**Medicina
Democratica**

Oggetto : Valutazione di Impatto Ambientale per il progetto di “ MODIFICA ALL'ATTIVITÀ DI PRODUZIONE DI POLIMERI ACRILICI DELLA DITTA CHIMICA POMPONESCO SPA PRESSO IL SITO PRODUTTIVO IN VIA DELLE INDUSTRIE, 1 - POMPONESCO (MN) PROPONENTE: CHIMICA POMPONESCO SPA - SEDE LEGALE E SEDE PRODUTTIVA IN COMUNE DI POMPONESCO, VIA DELLE INDUSTRIE, 1 (MN), avviato il 12.02.2016, VIA 20-MN

Presentazione di note e osservazioni

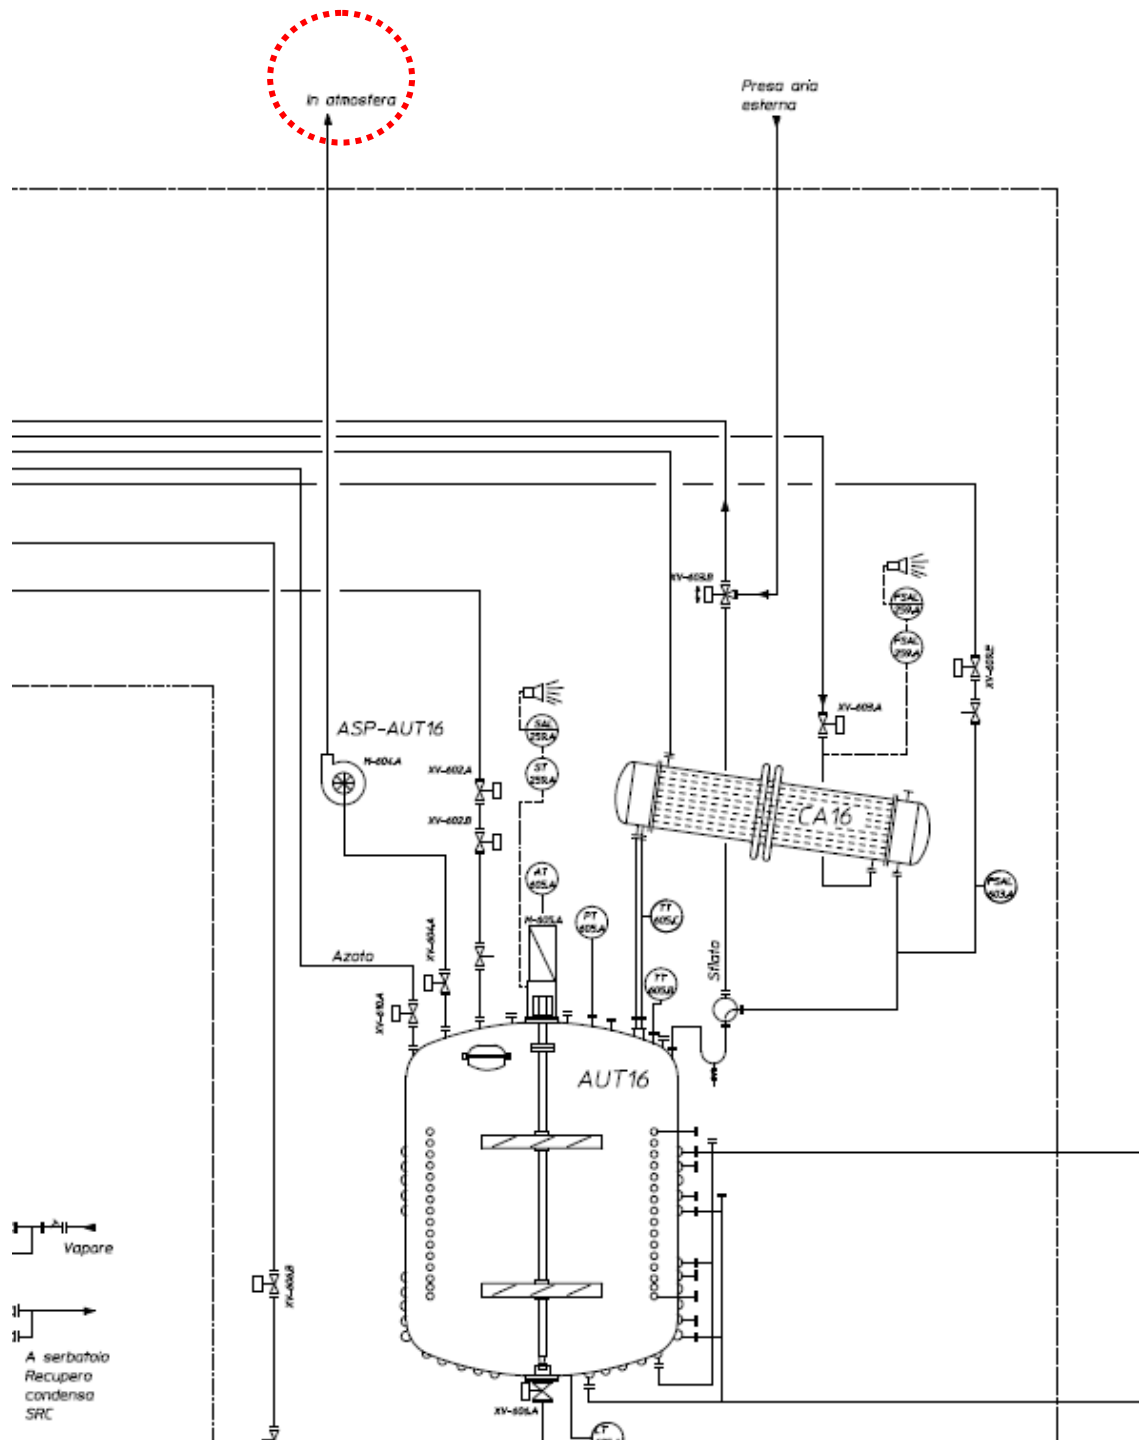
2. Il lay out delle linee produttive (allegato 2 disegno 01540-C) sembra sempre prevedere una emissione diretta in atmosfera dall'autoclave di premiscelazione (AUT 16) e per l'autoclave di polimerizzazione AUT 18 (per l'altra autoclave - AUT 19 – dovrebbe esservi una condizione identica, non visibile nel disegno). Dallo stesso disegno risulta che gli sfiati sono convogliati all'abbattitore catalitico a presidio della emissione E48 mentre nei condotti tra autoclavi e condensatori è previsto un punto di emissione di emergenza avviato a un sistema di blow-down e quindi a due punti di emissione per i casi di emergenza. L'emissione in condizione di emergenza è comunque presidiata mentre quanto sotto visibile nell'estratto del disegno (visibile la sola AUT 18) l'emissione direttamente proveniente dal reattore (dobbiamo presumere sempre per condizioni anomale e/o di emergenza del processo) sembra avviata direttamente in atmosfera senza alcun trattamento. Non è chiaro pertanto perché questa emissione non sia anch'essa avviata a blow down né risulta del tutto verificata la dichiarazione del gestore ove afferma che la *“Realizzazione dell'impianto di produzione (autoclavi, essiccatoi, insaccatrici e servizi connessi) che preveda l'utilizzo di Cicloesano/Acetato di Etile a circuito chiuso per il recupero del solvente. l'impianto sarà dotato di una rete di recupero degli sfiati delle varie apparecchiature;”*.

Nell'allegato R viene presentata una relazione tecnica relativa al dimensionamento e alle caratteristiche del blow down nelle condizioni previste (attivazione del disco di scoppio con autoclave16/18 a pieno carico). Dalle caratteristiche indicate e dalle verifiche progettuali il sistema sarebbe in grado di contenere (condensare i vapori) in uscita dal carico di un intero reattore nei 46 minuti stimati necessari entro condizioni di rilascio che non interesserebbero l'esterno dello stabilimento. Tale aspetto riguarda pertanto il sistema è in grado di contenere altri (minori) rilasci provenienti dal processo come quello indicato nella figura.
